議案第42号

芽室西中学校屋上外壁改修工事（R2繰越）請負変更契約締結の件

設計変更 (追加工事)

北側立面図

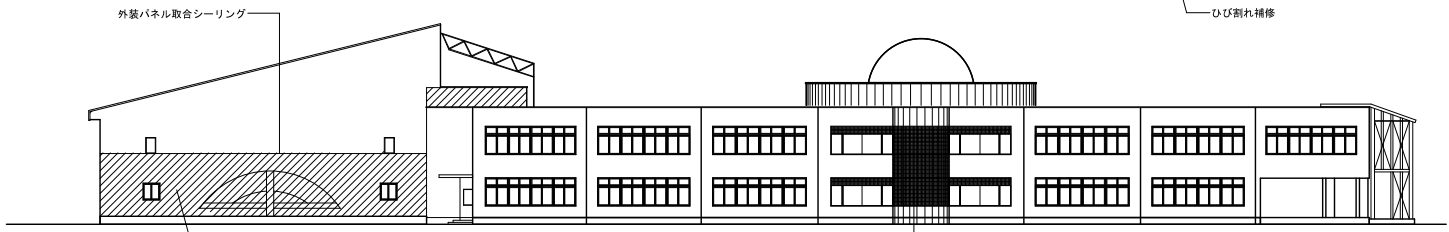
ひび割れ補修範囲を示す

補修方法 エポキシ樹脂自動低圧注入工法 (0.2mm≦ひび割れ幅≦1.0mm)
補修方法 Uカット・充填工法 (1.0mm<ひび割れ幅)
